Miljøtilsynsrapport 2025, Q8 Amagerbrogade 289, 2300 København S

16. april 2025

Sagsnr.
2025-0066081

Tankinspektionsrapporter, fejl på Tank 1 samt olieudskillerrapport.

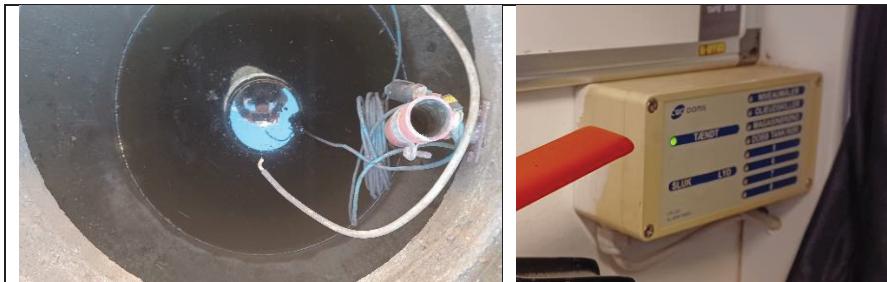
Inspektionerne viser, at epoxy er defekt på tank 1. Der er ingen oplysning om, at der er foretaget en reparation.

Olieudskiller er tømt, men det er ikke angivet, hvor affaldet er afleveret til godkendt modtager.

Mærkater på doseringsbeholder

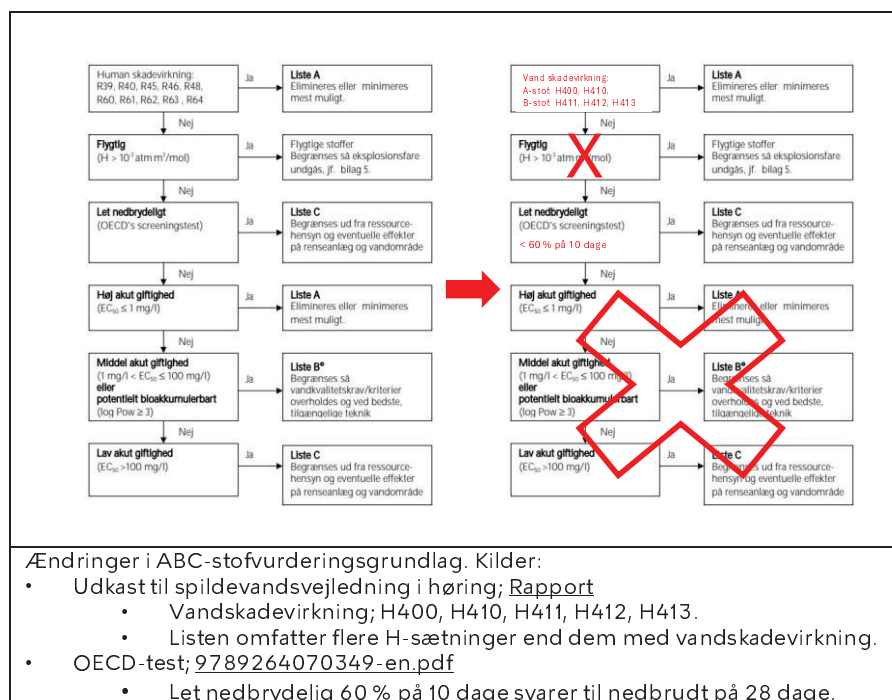
Der er fremsendt sikkerhedsdatakort på 5 vaskemidler, men der er tilsluttet 8 kassetter med vaskemidler til det automatiske doseringssystem, hvoraf to af kassetterne indeholder samme vaskemiddel.

2 af kassetterne har det samme vaskemiddel. Der er fremsendt et sikkerhedsdatakort Nordic Active Mousse Spa, men på en af de 3 vaskemidler står der ifølge etiketter på den ene af kassetterne Infinite Mousse.

Der mangler sikkerhedsdatakort for:

- Nordic Rain Wax Plus
- Infinite Mousse
- Nordic Drying Wax Hard Water
